Informe Consolidado de Solicitud de Aclaraciones, Rectificaciones y/o Ampliaciones a la Declaración de Impacto Ambiental del Proyecto "PLANTA SOLAR LA ESMERALDA"

Nombre del Titular : PLANTA SOLAR LA ESMERALDA SPA
Nombre del Representante Legal : Lorenzo Alejandro Torres Suazo
Dirección : AVDA CHACABUCO 485 OF 401 LATINCAPITAL

El presente Informe Consolidado de Solicitud de Aclaraciones, Rectificaciones o Ampliaciones a la Declaración de Impacto Ambiental del proyecto "PLANTA SOLAR LA ESMERALDA", contiene las observaciones generadas en virtud de la revisión de la Adenda.

Figura 267. Buffer de protección arqueológica

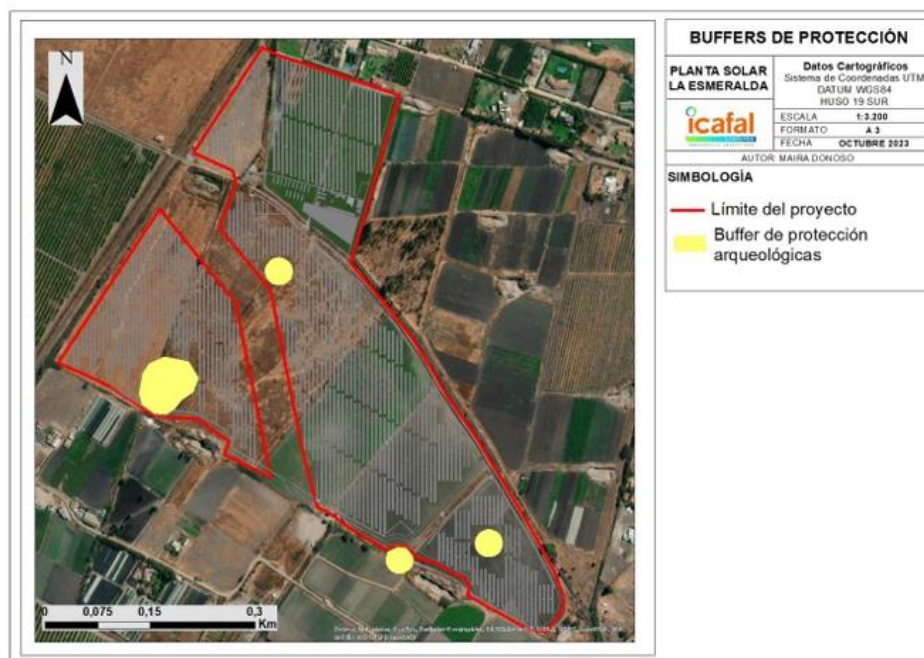
65. Como resultado de la prospección arqueológica en el área del proyecto, que se entrega en el Anexo 08 de la DIA, se registró la presencia de 4 hallazgos, consistentes en un sitio arqueológico con material cerámico y posible conquiológico (ESM-01), y tres (3) hallazgos aislados: Un posible material conquiológico (ESM-02), y dos restos cerámicos (ESM-03 y ESM-04), distribuidos los dos primeros en el polígono noroeste, y los dos segundos en el polígono central. Según indica el titular, éstos no serían intervenidos por la construcción y emplazamiento de ninguna de las obras del Proyecto y se considera un *buffer* de protección como se observa en la Figura 267 del capítulo 2 de la DIA y se muestra a continuación:

Sin embargo, considerando la zona de emplazamiento de los hallazgos, la historia ocupacional de Chile Central, y en orden a evitar la afectación de los hallazgos por parte de las obras y/o acciones del proyecto, se solicita efectuar una delimitación sub-superficial mediante una red de pozos de sondeo, que corrobore la ausencia de depósito arqueológico en el área de protección.

Para este propósito, un/a arqueólogo/a deberá presentar una solicitud al Consejo de Monumentos Nacionales, según los requerimientos del Art. 7° del Decreto Supremo N° 484 de 1990, del Ministerio de Educación, Reglamento sobre excavaciones y/o prospecciones arqueológicas, antropológicas y paleontológicas. Dicha solicitud debe detallar el plan de trabajo, metodología y distribución de las unidades de muestreo.
